<b>ENGINEERING AND CONSTRUCTION</b>			<b>Technical Report</b>									
			Document / Documento <b>PBCFU98028</b>							Sheet Pagina <b>1</b> of di <b>13</b>		
PROJECT Progetto <b>FUSINA – UNIT 7</b>			Security Index Indice Sicurezza							<b>Riservato Aziendale</b>		
TITLE Titolo <b>Condizione Ambientale n. 7 contenuta nel parere della Commissione Tecnica VIA e VAS n. 151 del 20 settembre 2021</b> Integrazioni e chiarimenti in risposta a: "VERIFICA OTTEMPERANZA ANALISI DOCUMENTAZIONE E CONSIDERAZIONI TECNICHE" di ISPRA (Protocollo nr: 116806 - del 17/07/2023 - MASE - Area Organizzativa Omogenea (AOO) MASE [ID_VIP: 7888])												
CLIENT Cliente <b>ENEL PRODUZIONE S.p.A</b>												
JOB no. .... Document no. <b>PBCFU98028</b>												
CLIENT SUBMITTAL Inoltro al Cliente		<input checked="" type="checkbox"/> FOR APPROVAL Per Approvazione			<input type="checkbox"/> FOR INFORMATION ONLY Per Informazione			<input type="checkbox"/> NOT REQUESTED Non Richiesto

<b>CAPACITY MARKET ITALY</b>	Document Documento n. <b>PBCFU98028</b>
	<b>Fusina Unit 7- Condizione Ambientale n. 7  Integrazioni e chiarimenti</b>	REV. 00    15.01.24 Sheet      2    of    13 Pagina     di

Con il presente

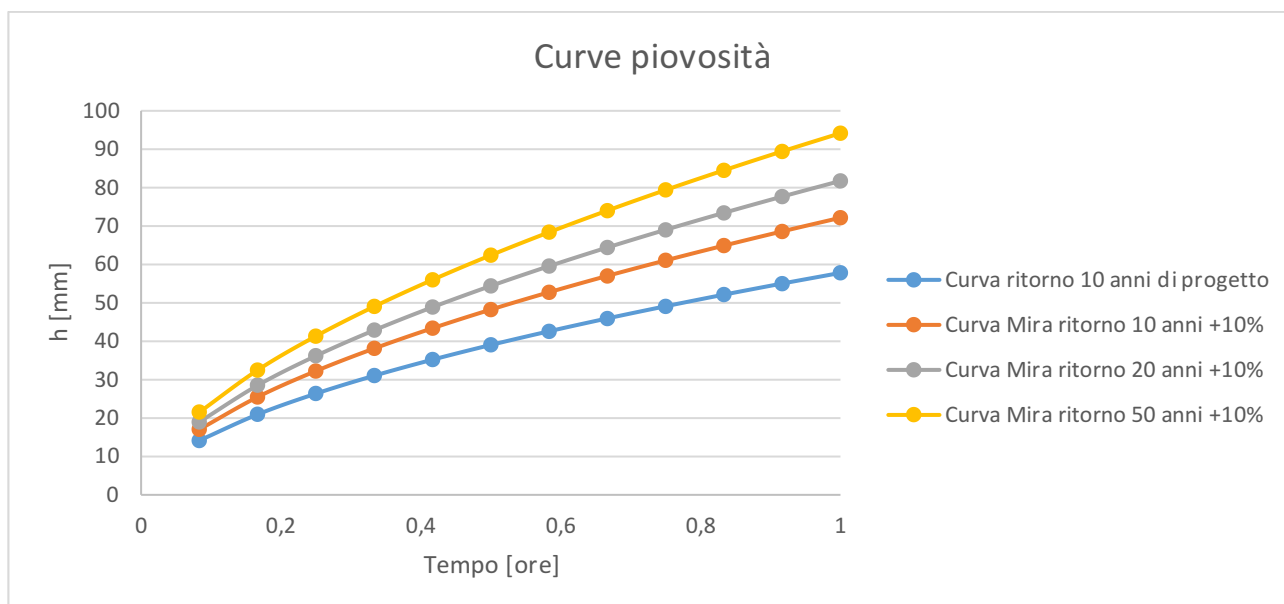
- ***riportando il calcolo del dimensionamento dell'impianto di raccolta delle acque secondo le stime relative alla probabilità di precipitazione oraria in caso di eventi di***

***pioggia eccezionale, come previsti da PNACC e considerando non solo la Curva di intensità di pioggia riportata a pag. 20 della Relazione PBCFU9801000 presentata dal Proponente, ma anche curve con tempi di ritorno più elevati;”***

Come riportato nel documento di rif. [3]), le vasche di raccolta e rilancio delle acque piovane dell'impianto (in parte esistenti e in parte di nuova realizzazione) sono state dimensionate in accordo alla curva di intensità di pioggia riportata a pag. 20 della relazione PBCFU9801000 (curva di piovosità con tempo di ritorno 10 anni, considerata a progetto) di cui al rif. [2].

Tuttavia, come mostrato al paragrafo 5.3 della stessa relazione, sono stati considerati e quindi sono disponibili dei margini sui volumi di accumulo, con particolare riguardo alle vasche di nuova realizzazione.

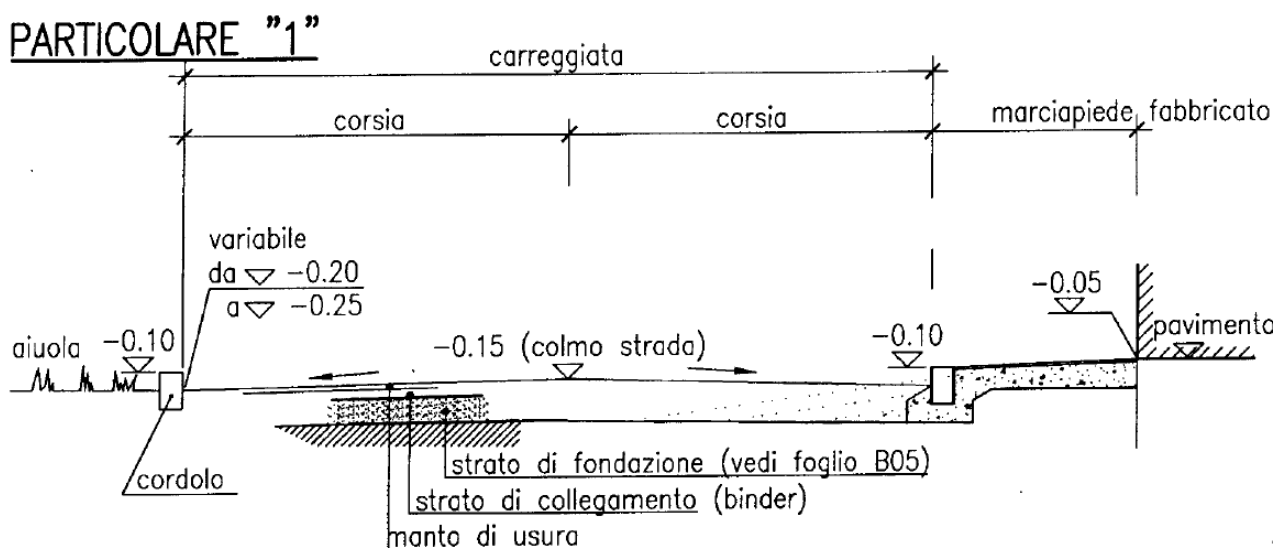
- ***“in riferimento alla citata quota di 2.70 m, sarebbe opportuno confermare se sia riferita allo zero mareografico IGM Genova 1942. Nel territorio della Laguna di Venezia vengono infatti utilizzati due diversi piani di riferimento (IGM e ZMPS); in particolare si ricorda che i dati mareografici forniti da ISPRA attraverso la Rete Mareografica della Laguna di Venezia e dell’Alto Adriatico, così come quelli del Centro Previsioni e Segnalazioni Maree del Comune di Venezia, sono riferiti allo Zero Mareografico di Punta della Salute (ZMPS);”***

Si specifica che la “quota 0.00 m” relativa dell’Impianto CCGT 800 MW di Fusina è posta alla quota assoluta di 2.70 m sul livello medio mare riferita alla Zero Mareografico di Punta della Salute (ZMPS).

La quota 0.00 m di Impianto si riferisce alla elevazione del piano di calpestio delle solette interne agli edifici. Tipicamente, come di prassi per gli impianti analoghi di Enel, le altre elevazioni caratteristiche si sviluppano come segue:
